1 UDKAST

### 3 Høringssvar om Miljøkonsekvensvurdering af opgradering af Refshalevej

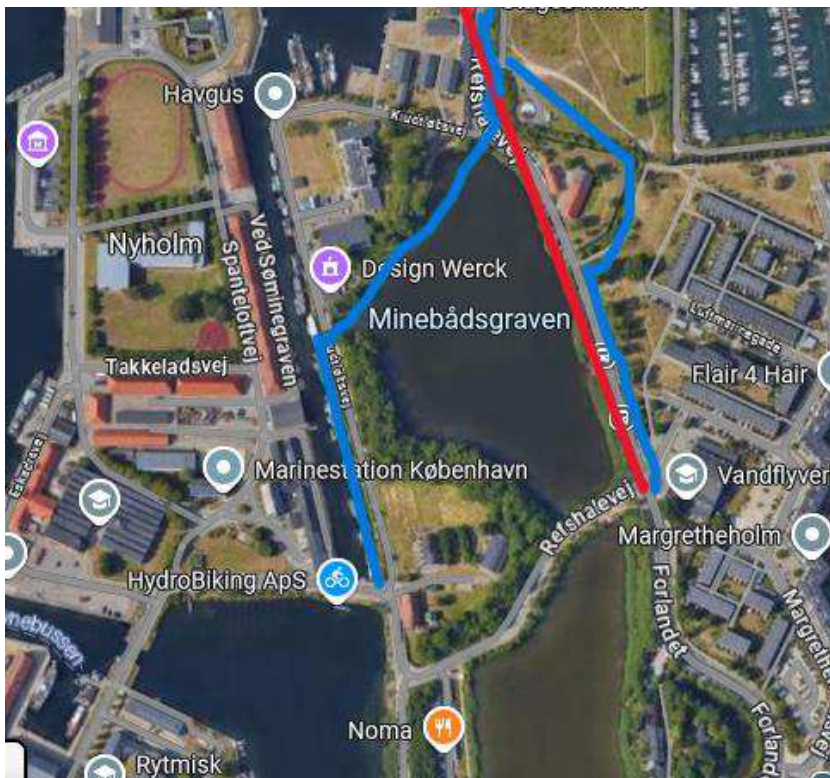
5 Christianshavns Lokaludvalg foreslår, at opgraderingen af Refshalevej og dermed  
6 Miljøkonsekvensvurderingen omfatter to vejbaner, forbeholdt biler og lastbiler mv.,  
7 med et tværsnit på i alt 7 meter (rød streg).

8 Lokaludvalget mener, at et vejtværsnit på 18 meter, som både indeholder vejbaner,  
9 fortov og cykelsti, er for bredt. Et så bredt vejtværsnit vil både indskrænke grønne  
10 områder og blå områder, og det vil ikke respektere de gældende  
11 fredningsbestemmelser.

12 Vejtværsnittet kan alene forbeholdes biler og lastbiler mv., fordi fodgængere og  
13 cyklister har andre muligheder. De kan enten bevæge sig

14 A) ad Krudtløbsvej og derefter langs Quintus Bastion (blå streg til venstre)

16 B) øst om Quintus Lynette (blå streg til højre).
